SOPRINTENDENZA SPECIALE PER IL PIANO NAZIONALE
DI RIPRESA E RESILIENZA

Oggetto: [ID_VIP: 7388] SPIANAZZOLA (BT)-BANZI (PZ)-GENZANO DI LUCANIA (PZ): **Impianto agrovoltaico della potenza nominale di 49,37 MW, su una superficie di ca. 100 ha, integrato con un progetto di miglioramento ambientale e valorizzazione agricola, e relative opere di connessione alla rete, ubicato nei Comuni di Spinazzola (BT), in località Salice, Banzi (PZ) e Genzano di Lucania (PZ), fino alla sottostazione di nuova realizzazione collegata alla Stazione elettrica "Genzano".**
Procedura riferita al Decreto legislativo n. 152/2006 – VIA (art. 23 - PNIEC)
Proponente: Società Spinazzola SPV S.r.l.
Parere tecnico istruttorio della Soprintendenza Speciale per il PNRR.

18/05/2023

Fig.1 Inquadramento progetto con la viabilità circostante (Elaborazione GIS)

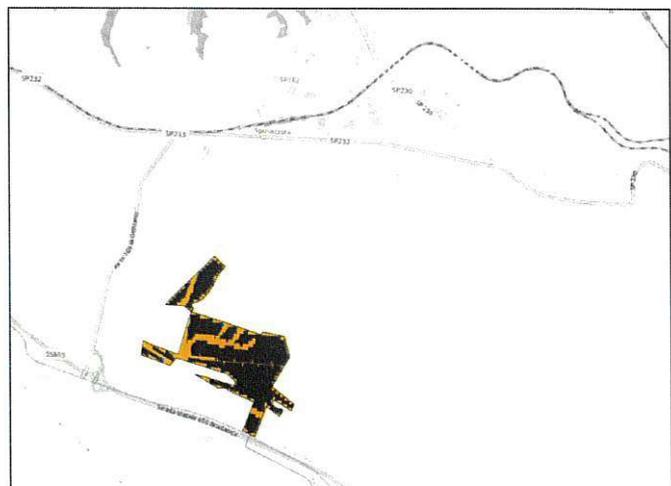
- 3.5 Si considera non esaustivo quanto contenuto nell’elaborato 11AP “Reportage Fotografico e Fotosimulazioni”, laddove non viene restituita la reale percezione della modifica dello stato dei luoghi a seguito della realizzazione del progetto proposto. Le uniche due fotosimulazioni presenti nel documento sono state elaborate da punti di vista dall’alto, non coincidenti, probabilmente, con alcun punto di reale osservazione. A tal proposito e al fine di fornire un’appropriata restituzione della trasformazione delle aree interessate dal progetto, si chiede che vengano elaborate ulteriori fotosimulazioni dai punti sensibili presenti nell’area vasta di riferimento come individuati a seguito della elaborazione delle Mappe di Intervisibilità Teorica di cui al punto 7. In particolare, si chiede di integrare il suddetto elaborato con foto *ante operam* e *post operam*, con relativi fotoinserti del progetto, prodotte dai seguenti punti di presa dinamici, dai quali effettuare più riprese significative (in particolare dai punti di osservazione più vicini all’impianto): dalla ex SS 169 (SP 233); dalla SS 655 Bradanica; dalla Sp 232; dalla strada a valenza paesaggistica SP 230 e dai punti di vista “sensibili” o di belvedere, accessibili al pubblico da cui sia percepibile l’impianto. Le fotosimulazioni dovranno essere realizzate con ottiche più vicine possibili a quanto percepito dall’occhio umano, in condizioni di piena visibilità, ovvero in assenza di nuvole, nebbia, foschia o condizioni di luminosità poco favorevoli alla lettura del contesto e dovranno essere corredate da una planimetria che indichi i coni ottici dei punti di ripresa. Si riporta di seguito una cartografia nella quale è rappresentata la viabilità esistente nell’area vasta di riferimento del progetto:

Fig.2 Inserimento del progetto in istruttoria con gli Impianti agro-voltaici, fotovoltaici ed eolici attualmente in corso di istruttoria (Elaborazione GIS)

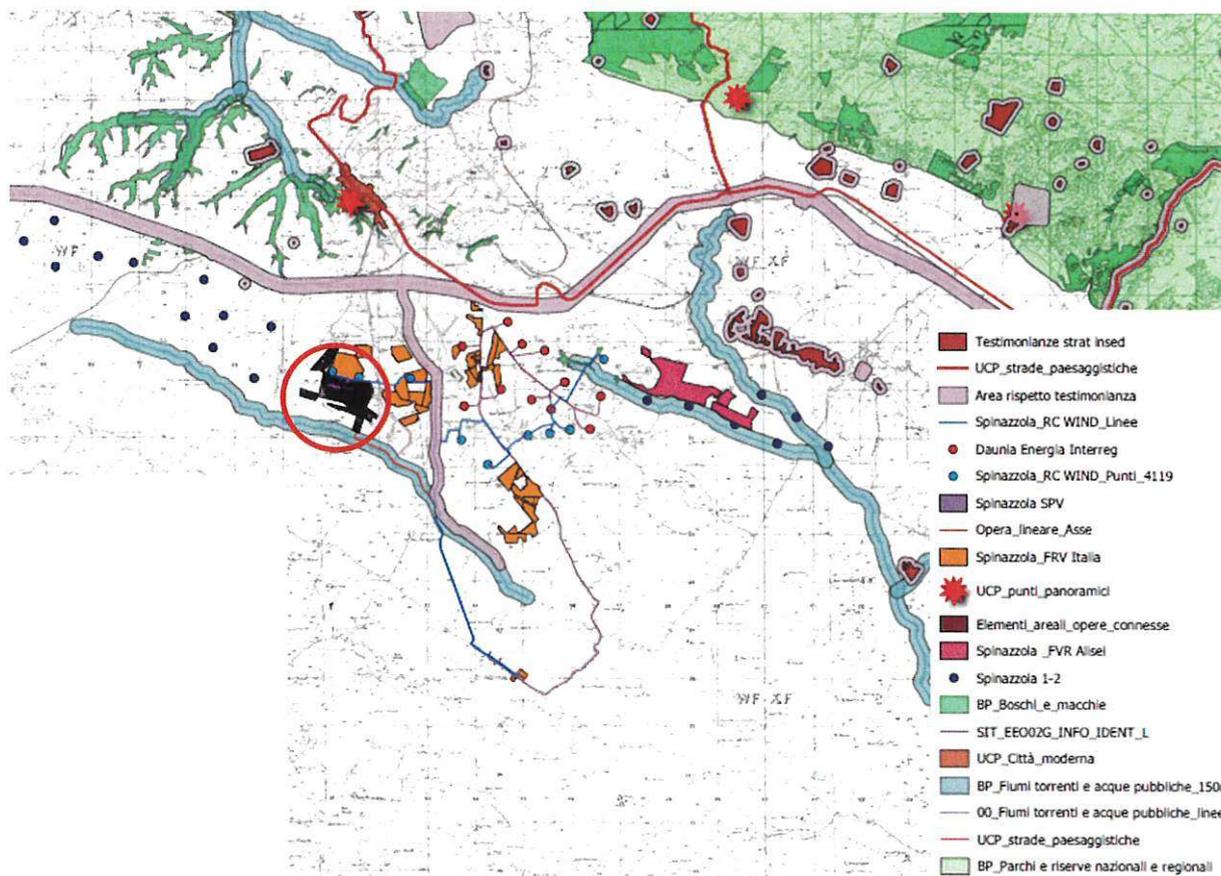
6. Si rileva che l'elaborato 10DS "*Valutazione degli impatti cumulativi*" e l'elaborato 2AET "*Studio degli impatti cumulativi*", sebbene caratterizzati da diverso codice e diverso titolo, sono identici nei contenuti. Considerato che il comune di Spinazzola è oggetto di localizzazione di numerosi impianti, eolici e fotovoltaici e agro-voltaici, molti dei quali in corso di valutazione, al fine di avere un quadro completo delle possibili future trasformazioni dell'area vasta d'indagine relativa al progetto proposto e richiamando il principio posto alla base quanto indicato all'art. 4, co. 3 del D. lgs. 28/2011 ("*...le Regioni stabiliscono i casi in cui la presentazione di più progetti per la realizzazione di impianti alimentati da fonti rinnovabili e localizzati nella medesima area o in aree contigue sono da valutare in termini cumulativi nell'ambito della valutazione di impatto ambientale*"), che fa riferimento quindi alla necessità di considerare i progetti proposti nella stessa area o in aree contigue (quale è quello proposto, dalla Società FRV Italia S.r.l., in località "San Vincenzo lo Murro", IDVIA 612, con istanza del 21/12/2020, precedente a quella del progetto di cui trattasi), si chiede di elaborare una cartografia in scala adeguata, degli impianti eolici e fotovoltaici esistenti, di quelli

autorizzati e di quelli in valutazione presso il MiTE e presso la Regione/Provincia, avendo cura di identificare ciascun impianto (denominazione, società, identificativo, ecc.). Nel caso di sovrapposizione di impianti, eolici e/o fotovoltaici o di parti di essi (aerogeneratori, piazzole, pannelli fotovoltaici proposti da altre Società), si chiede una rappresentazione cartografica di dettaglio atta a consentire la valutazione di tale sovrapposizione. Si riporta di seguito una cartografia che rappresenta alcuni dei progetti (eolici e fotovoltaici) in corso di istruttoria che interessano l'area oggetto del progetto in esame:

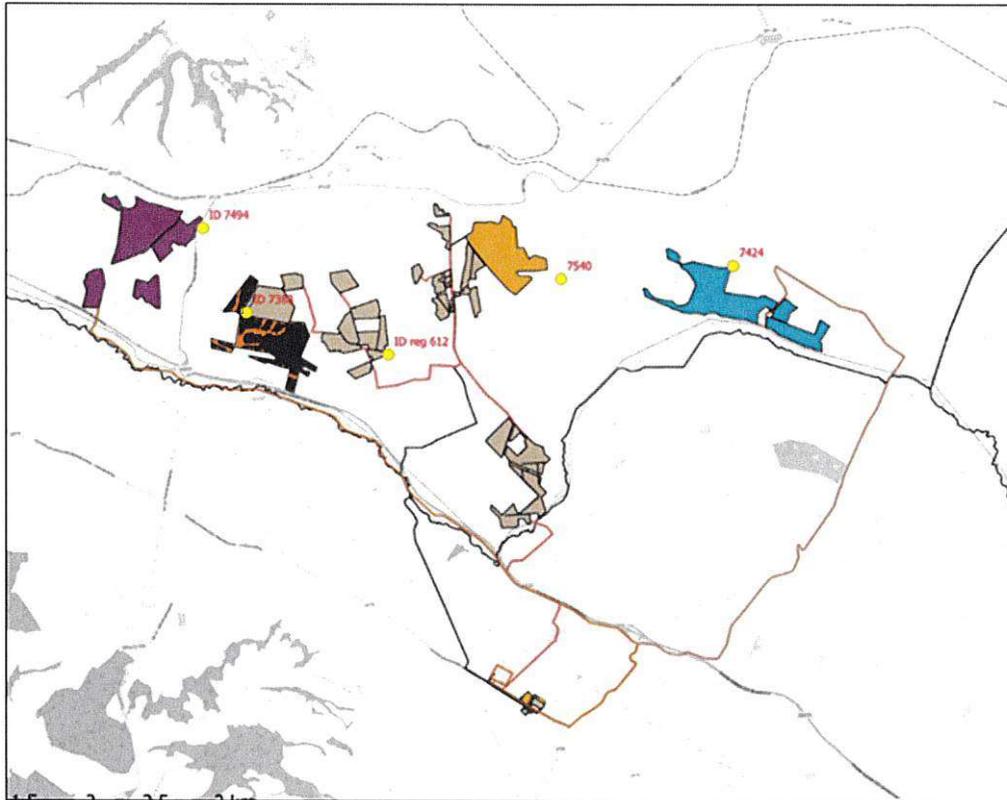
CONSIDERATO che il Proponente nel documento "Studio degli impatti cumulativi", integrato, ha valutato l'impatto cumulativo su suolo e sottosuolo determinato dalla realizzazione dell'impianto agrivoltaico in esame, secondo il

Critério A (che tiene conto dell'area occupata anche dagli altri impianti fotovoltaici presenti nell'Area di Valutazione Ambientale), di cui alla D. D. Servizio Ecologia della Regione Puglia, n. 162, del 6 giugno 2014 "*Indirizzi applicativi per la valutazione degli impatti cumulativi di impianti di produzione di energia da fonti rinnovabili nella Valutazione di Impatto Ambientali*", calcolando un Indice di Pressione Cumulativa (IPC) **pari a 6,8** maggiore al valore stabilito dalla Regione Puglia **non superiore a 3**.

RITENUTO di non condividere quanto successivamente affermato dal Proponente, quando, nel richiamare le sentenze n. 568/2022 del TAR di Bari e la sentenza n. 248/2022 del TAR di Lecce (peraltro non condivise dal Collegio del TAR di Lecce nelle successive sentenze n. 1376/2022 e nella più recente sentenza n. 322/2023, sopra citate), non ritiene di equiparare l'impianto agrivoltaico (quale quello in esame) ad un impianto fotovoltaico, determinando, quindi, nuovamente la S_{it} (Σ espressa m^2 delle superfici Impianti Fotovoltaici appartenenti al Dominio determinato) considerando solo l'area occupata dai pannelli fotovoltaici e dai locali tecnici del progetto in esame (senza considerare alcun distanziamento tra i moduli, comunque necessario al fine di evitare l'ombreggiamento reciproco tra pannelli fotovoltaici e quindi assicurarne l'efficienza) e non tutta l'area relativa all'impianto agrivoltaico (come invece considerato per gli altri impianti fotovoltaici presenti nell'AVA - Area di Valutazione Ambientale - determinata questa con riferimento all'intera superficie dell'impianto in esame), ottenendo quindi un IPC pari a 1,76 anziché 6,8 come inizialmente calcolato.

Figura 30.b – Situazione post-operam – vista dalla strada provinciale SP79

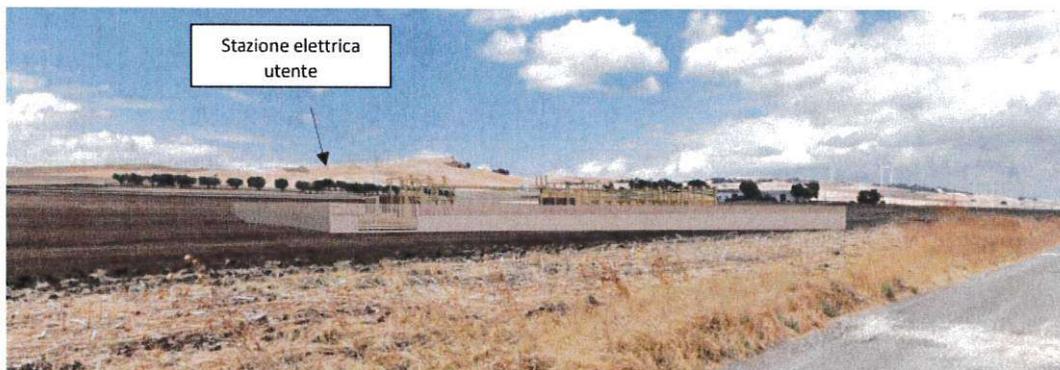
CONSIDERATO e VALUTATO che anche la realizzazione della sottostazione utente determina un significativo e negativo impatto sul patrimonio culturale e sul paesaggio, caratterizzato da vaste estensioni di seminativo su terreni dolcemente ondulati e dalla profondità degli orizzonti, con l'introduzione di un manufatto di natura industriale, come si può evincere dai fotoinserimenti sotto riportati, tratti dalla *Relazione di compatibilità paesaggistica REV*:
